**Déclaration de projet par la communauté de communes Isle
Double Landais valant mise en compatibilité de PLU de la
commune de MENESPLET**

**Demande de permis de construire une centrale photovoltaïque au
sol au lieu-dit « Aux Brandes » sur la commune de MENESPLET
déposée par la SAS CS LES BRANDES – groupe TOTAL QUADRAN**

Dossier n° PC 024 264 20 R 0009

Mémoire en réponse au Commissaire Enquêteur

Figure 2 : Zone parmi laquelle les 1380 m² de compensation seront sélectionnés

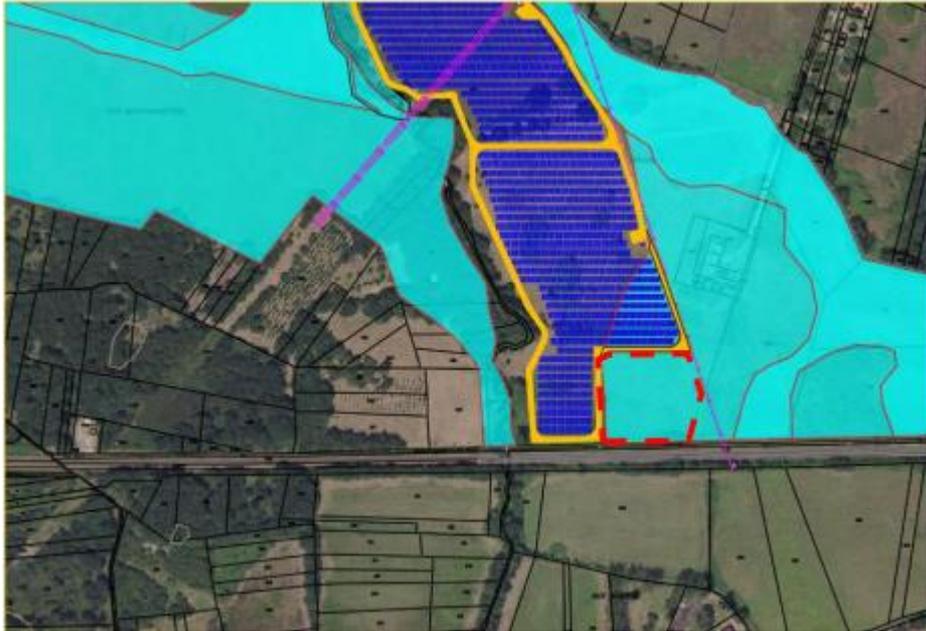
- Quel est le contenu des zones humides citées supra (limites, surfaces, n° de parcelles cadastrales) ? S'agit-il des zones humides de la zone d'évitement ou seulement la zone de compensation au Sud-Est de la centrale photovoltaïque d'une superficie d'environ 1380 m² ?
- Plus globalement, quel est le devenir de la zone d'évitement d'une superficie d'une vingtaine d'hectare ?
- L'ensemble de la zone d'évitement fait-elle l'objet d'une gestion durable ? Par qui ?

Dans le cadre de l'étude d'impact, les inventaires réalisés avaient permis d'identifier une zone humide de 10,17 ha se composant d'une peupleraie et de prairies dominées par le Jonc acutiflore. La zone humide était presque entièrement évitée, seule une piste légère devait impacter environ 150 m² de la zone humide. Afin de compenser cette surface impactée, la mesure « MC1 : Gestion pérenne d'une zone humide » prévoyait de délimiter environ 225 m² d'habitat de prairie à Jonc acutiflore au sein des zones humides évitées et d'en réaliser une gestion durable. La localisation précise de cette mesure de compensation n'avait pas été définie plus précisément, mais il était prévu qu'elle soit réalisée parmi les zones humides évitées dans le cadre du projet.

Dans le cadre de la réponse à l'avis de la MRAe, il a été mis en lumière que la définition des zones humides lors de l'étude d'impact n'avait pas été réalisé conformément à la loi sur la création de l'Office français de la biodiversité du 24 juillet 2019. Ainsi, de nouvelles investigations (sondages pédologiques) ont été réalisés pour se mettre en conformité avec la nouvelle réglementation. Ces nouveaux sondages ont identifié la présence de zones humides supplémentaires selon le critère pédologique, amenant le total de zones humides présentes sur site à environ 23,09 ha.

De plus, le 2 août 2021, pendant l'instruction du projet « Les Brandes », le nouveau SAGE Isle-Dronne a été approuvé et celui-ci prévoit une interdiction stricte de destruction de zones humides sur son périmètre. Ainsi, tout projet qui nécessiterait la réalisation d'un dossier loi sur l'eau (destruction de plus de 0,1ha de zone humide) se verrait refusé. Ainsi, pour répondre à l'avis de la MRAe et en lien avec les nouvelles investigations réalisées, TotalEnergies Renouvelables a modifié le plan d'implantation du projet afin d'éviter au maximum les nouvelles zones humides identifiées. Les surfaces de zones humides directement impactées par le projet sont dorénavant de 920 m².

Afin de compenser cet impact, la mesure MC1 proposée dans l'étude d'impact a été modifiée dans le mémoire en réponse à la MRAe. Le principe de la mesure reste le même, à savoir gérer de manière durable des zones humides évitées, mais sur une surface de 1380 m², correspondant à une compensation à hauteur de 150% (exigence du SDAGE Adour-Garonne). Cette surface sera sélectionnée parmi une zone de 6630 m² (en rouge sur la Figure 2  Figure 1 ci-dessous) disponible en périphérie sud-est du projet sur la parcelle cadastrée 1935.

En conclusion, seules les zones humides ciblées dans la mesure de compensation précitée feront l'objet d'une gestion pérenne. Cela correspond à 1380 m² à sélectionner sur la parcelle 1935, parmi la zone rouge identifiée sur la Figure 2. Le reste des zones humides identifiées restera à la gestion du propriétaire des terrains.

Figure 5 : Localisation du chemin de câbles aérien et exemple de chemin de câbles aérien

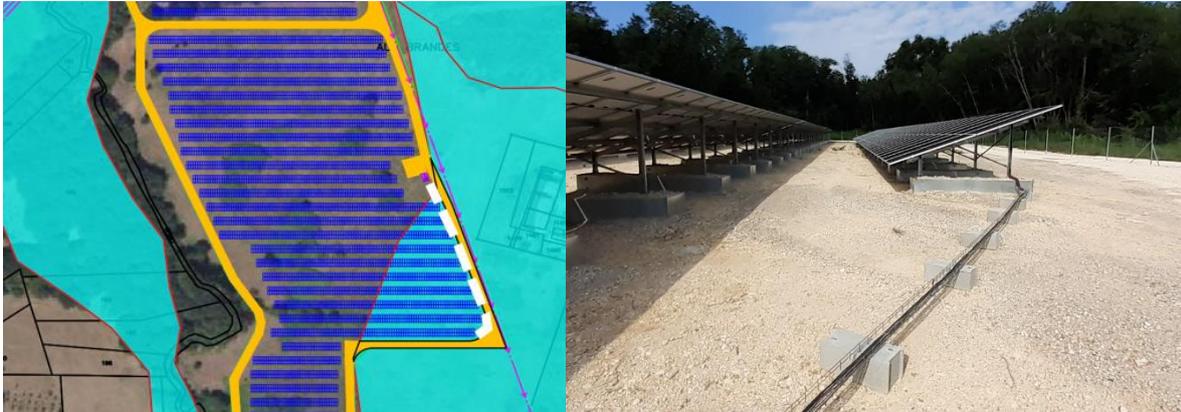
Dans la réponse du pétitionnaire a l'avis de la MRAe n°2021APNA80, il est écrit : « *Par ailleurs, au droit des zones humides impactées, les câbles seront installés soit en aérien soit dans des tranchées non drainantes (par exemple avec des gaines renforcées ou des bouchons d'argile)* ».

Question : le choix entre ces deux mesures a-t-il été fait ?

Après discussion avec les services de la DDT service Eau, Environnement et Risques, il a été décidé d'installer les câbles au droit des zones humides en aérien : les câbles électriques des différents panneaux vont longer les tables directement sous les panneaux pour rejoindre les bouts de tables et les onduleurs. Depuis ces points, les câbles seront rassemblés et posés au sol sur des briques selon le linéaire

blanc indiqué sur l'illustration ci-dessous (environ 100 m) jusqu'au poste de transformation (PTR). Des briques de support devront être posées tous les 1,50 m environ afin de soutenir le chemin de câbles jusqu'au PTR, soit environ 66 briques de support.

Cette solution a été validée par le service Eau, Environnement et Risques de la DDT qui confirme qu'ainsi le projet ne sera pas soumis à déclaration au titre de la loi sur l'eau.

Figure 6 : Carte de l'analyse paysagère, p. 105 de l'EIE

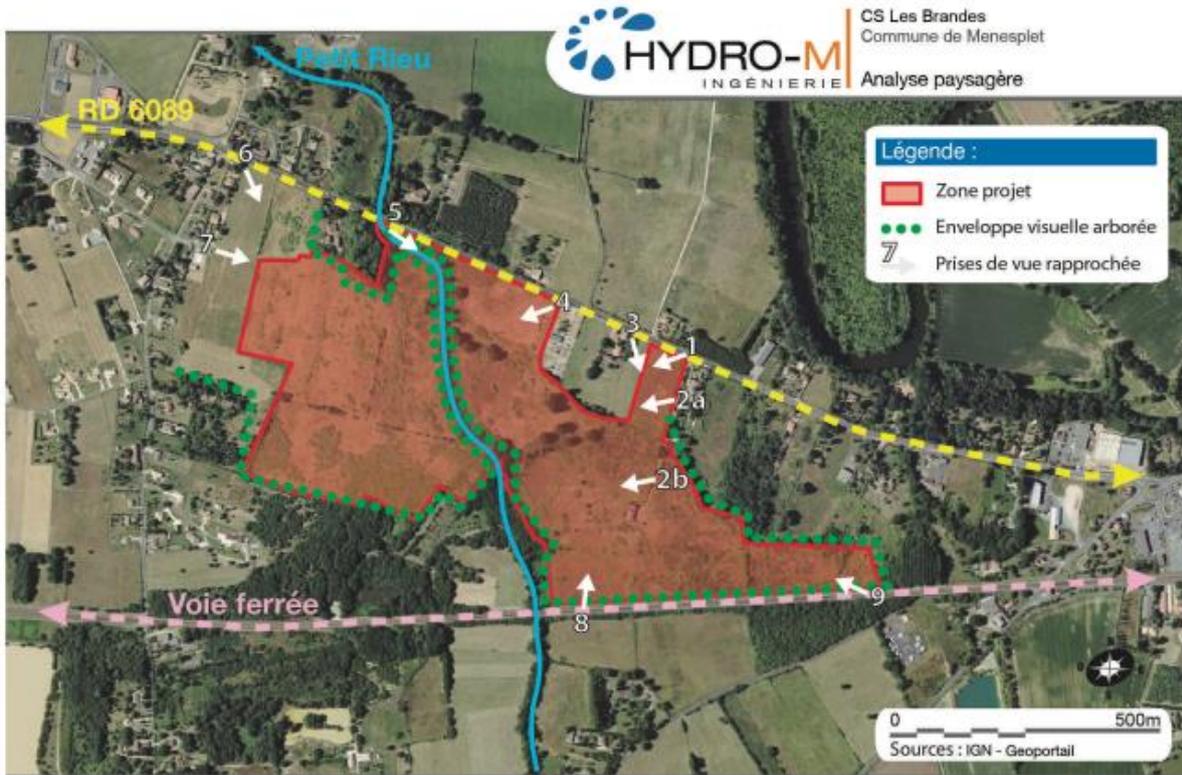
La photo *Synthèse des enjeux paysagers* en page 17 de l'étude d'impact ne répertorie pas l'habitation située au Nord-Ouest de la zone projet au lieu-dit La Garenne en bordure de la RD6089 (carte IGN).

Question : la perception visuelle du parc photovoltaïque depuis cette habitation et ses annexes a-t-elle été prise en compte dans les enjeux paysagers ?

Comme le montre la carte page 105 de l'étude d'impact (cf. page suivante), l'habitation au lieu-dit La Garenne est enveloppée dans une frange arborée masquant considérablement les vues vers le site d'étude (cf. Figure 7, p. 11).

Figure 11 : Carte de localisation de la zone de compensation envisagée

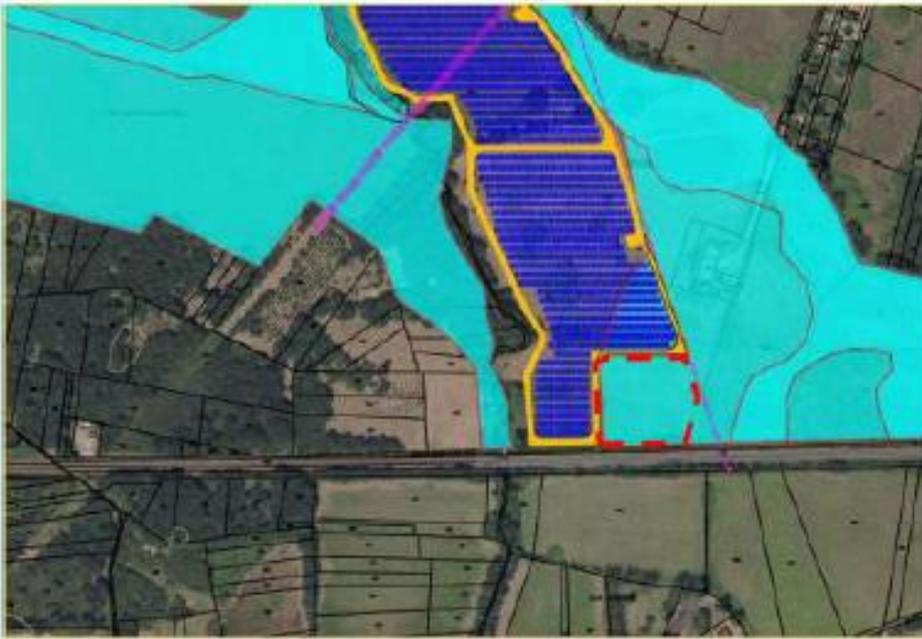
Question 3 : Le projet de parc photovoltaïque comprend des zones d'évitement (secteurs à enjeux écologiques, zones humides) et une zone de compensation identifiée zone humide. Dans son avis n°2020ANA85, la MRAe écrit : « De plus, les enjeux du site en matières d'habitats d'espèces et de zone humides justifieraient la mise en place dans le document d'urbanisme d'outils réglementaires de protection des éléments environnementaux les plus importants afin de garantir une prise en compte suffisante de l'environnement lors de l'implantation de la centrale photovoltaïque ».

Question : des outils réglementaires de protection évoqués par la MRAe sont-ils prévus ? En particulier, la zone compensatoire sera-t-elle identifiée en tant que telle dans le document d'urbanisme ?

Réponse 3 : La collectivité, en échange avec le porteur de projet a fait le choix de ne pas appliquer de mesure particulière vis-à-vis de la protection des sites à enjeux identifiés car il existe toujours un risque que le projet de centrale photovoltaïque au sol n'arrive pas à son terme.

Ainsi, les terrains seraient malgré tout visés par des mesures de gestion et de protection particulières qui pourraient fortement contraindre les propriétaires des terrains en question sans raison apparente.

De plus, la zone de compensation précise n'est pour l'instant pas définie. La compensation à hauteur de 150% (exigence du SDAGE Adour Garonne), soit 1380 m², sera localisée au sein d'une zone identifiée comme favorable de 6630 m² située en périphérie sud-est du projet sur la parcelle cadastrée 1935. La localisation de cette zone est présentée dans la carte ci-dessous.
